**AVIS RELATIF À LA PROTECTION
CONTRE LES EVENTUELS EFFETS NOCIFS ET NUISANCES
PROVOQUÉS PAR LES RAYONNEMENTS NON IONISANTS
GÉNÉRÉS PAR DES ANTENNES ÉMETTRICES STATIONNAIRES**

Commune : CHARLEROI - Exploitant : DIGI

Référence exploitant : HT03983_C

Rapport n° 981 / 2026

Figure 1 : Vue en plan des lieux de séjour et des points de contrôle

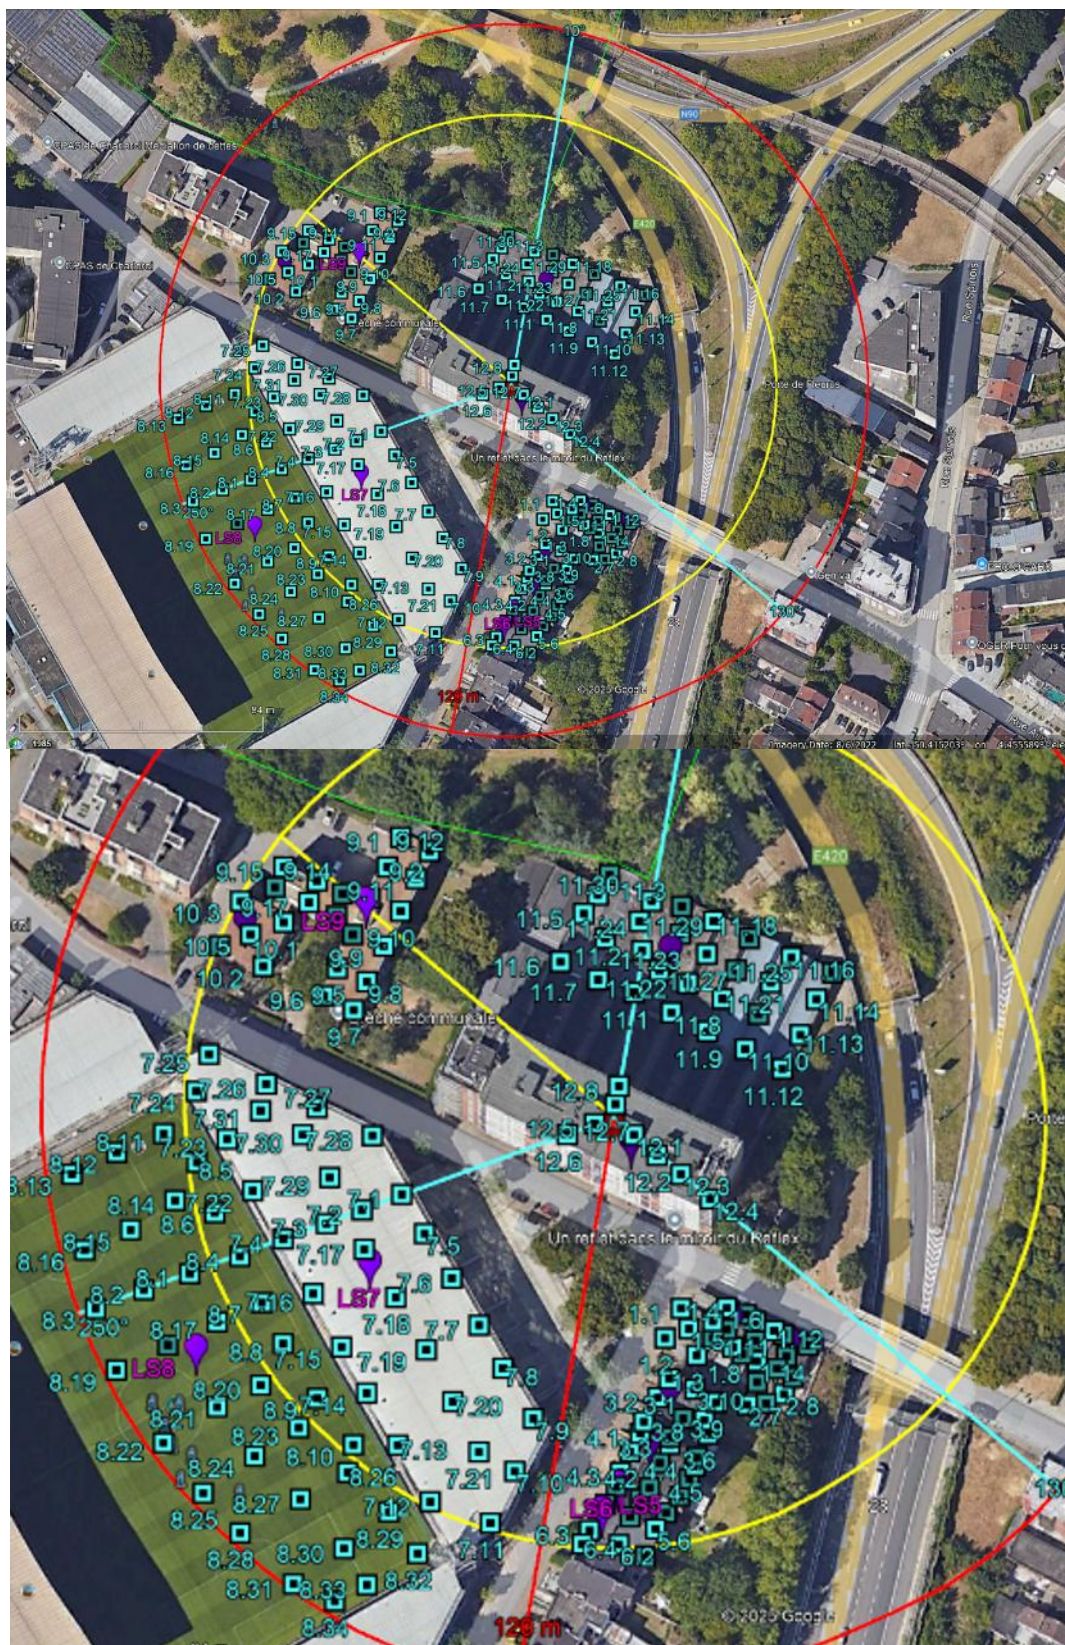
- le numéro du point de contrôle repris sur un des plans de la figure 1;
- le numéro du LS dans lequel se trouve le point de contrôle de la 1^{ère} colonne ;
- l'atténuation d'obstacle prise en compte pour le calcul de l'indice d'exposition dans le LS ;
- le résultat du calcul de l'indice d'exposition.

N° point de contrôle	LS	Atténuation (dB)	Indice d'exposition relatif à la limite par installation IE_i
175	LS12	10,0	0,293
75	LS7	3,0	0,245
57	LS7	3,0	0,238
76	LS7	3,0	0,232
69	LS7	3,0	0,221
77	LS7	3,0	0,213
68	LS7	3,0	0,193
78	LS7	3,0	0,184
67	LS7	3,0	0,171
173	LS12	10,0	0,169
79	LS7	3,0	0,164
102	LS8	0,0	0,161
86	LS8	0,0	0,159
99	LS8	0,0	0,146
66	LS7	3,0	0,143
56	LS7	3,0	0,143
96	LS8	0,0	0,132
105	LS8	0,0	0,131
65	LS7	3,0	0,126
82	LS7	3,0	0,114
108	LS8	0,0	0,107
80	LS7	3,0	0,106
177	LS12	10,0	0,106
85	LS8	0,0	0,104
174	LS12	10,0	0,099
98	LS8	0,0	0,099
101	LS8	0,0	0,098
111	LS8	0,0	0,092
95	LS8	0,0	0,089
64	LS7	3,0	0,086
70	LS7	3,0	0,084
55	LS7	3,0	0,070
114	LS8	0,0	0,067
104	LS8	0,0	0,067
176	LS12	10,0	0,066

En ce qui concerne les antennes de l'installation mentionnées dans le tableau 1, la distance maximale à laquelle la limite pourrait être atteinte, à l'extérieur, est égale à 118,7 m. S'il n'y a pas de LS à une distance inférieure, les antennes respectent forcément la limite d'immission.

Dans le cas des LS situés à l'intérieur des bâtiments, une atténuation d'obstacle est prise en compte et il en résulte que la distance maximale à laquelle la limite pourrait être atteinte se réduit à 89,8 m.

Les résultats de l'évaluation décrite au paragraphe 4 indiquent que les antennes émettrices stationnaires de l'installation faisant l'objet du présent avis ne produisent pas, dans un lieu de séjour, un rayonnement électromagnétique maximum supérieur aux limites fixées à l'article 4 du décret.

En conclusion, les antennes émettrices stationnaires faisant partie de l'installation référencée dans le paragraphe 2 et dont les caractéristiques techniques sont résumées dans le tableau 1 **respectent les limites d'immission** fixées à l'article 4 du décret du 8 décembre 2022 (M.B. du 16.12.2022) modifiant le décret du 3 avril 2009 relatif à la protection contre les éventuels effets nocifs et nuisances provoqués par les rayonnements non ionisants générés par des antennes émettrices stationnaires.

Figure 2 : Vue en plan des installations d'antennes dans un rayon de 300 mètres autour de l'installation faisant l'objet de la demande d'avis

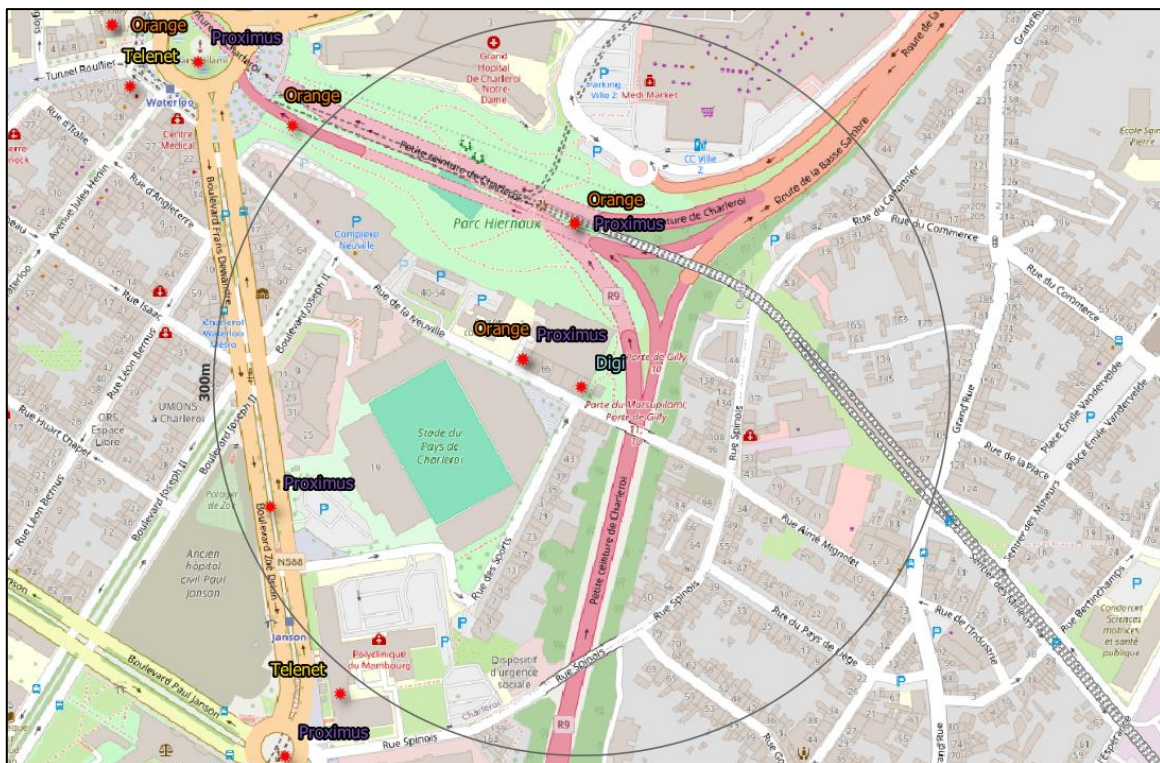
Le plan en projection verticale de la figure 2 indique la localisation des installations d'antennes émettrices stationnaires visées par le décret et situées dans un rayon de 300 mètres autour de l'installation référencée dans le paragraphe 2 et localisée au centre du cercle. Les données de localisation de ces antennes et les avis correspondant sont accessibles via le cadastre en ligne des antennes émettrices stationnaires⁸. Les installations prises en compte dans l'évaluation du respect de la limite cumulative sont les installations d'antennes émettrices déclarées en service par l'exploitant à la date du présent avis, à l'exception de l'installation référencée dans le paragraphe 2 et éventuellement d'autres installations ayant fait l'objet d'une demande d'avis à la même date et qui sont situées à l'intérieur de la zone de 300 mètres de rayon.

- a) il y a au plus 4 installations d'antennes émettrices stationnaires présentes dans la zone d'évaluation de 300 mètres de rayon représentée dans la figure 2, y inclus l'installation référencée dans le paragraphe 2 : la limite cumulative définie à l'article 4, §2 du décret est nécessairement respectée dans les lieux de séjour à l'intérieur de la zone d'évaluation de 300 mètres de rayon ;

- b) il y a exactement 5 installations d'antennes émettrices stationnaires présentes dans la zone d'évaluation de 300 mètres de rayon représentée dans la figure 2, y inclus l'installation référencée dans le paragraphe 2 et il existe, pour 3 ou 4 de ces installations, un avis attestant le respect de la limite abrogée de 3 V/m : la limite cumulative définie à l'article 4, §2 du décret est nécessairement respectée dans les lieux de séjour à l'intérieur de la zone d'évaluation de 300 mètres de rayon ;

- c) dans tous les autres cas, il a été vérifié que la limite cumulative définie à l'article 4, §2 du décret n'est pas dépassée dans les lieux de séjour sur base du nombre d'installations localisées dans la zone d'évaluation de 300 mètres de rayon représentée dans la figure 2, de leur localisation ainsi que des données inscrites dans la figure 1 et au paragraphe 4 du présent avis et dans les avis attestant le respect de la limite par installation ou de la limite abrogée de 3 V/m relatifs aux autres installations reprises dans la figure 2.

Compte tenu des considérations ci-dessus, il apparaît que l'intensité du rayonnement électromagnétique généré, dans les lieux de séjour situés dans un rayon de 300 mètres autour de l'installation référencée dans le paragraphe 2, par l'ensemble des antennes émettrices stationnaires de l'ensemble des exploitants du même site d'antennes émettrices stationnaires respecte la limite fixée à l'article 4, § 2 du décret.
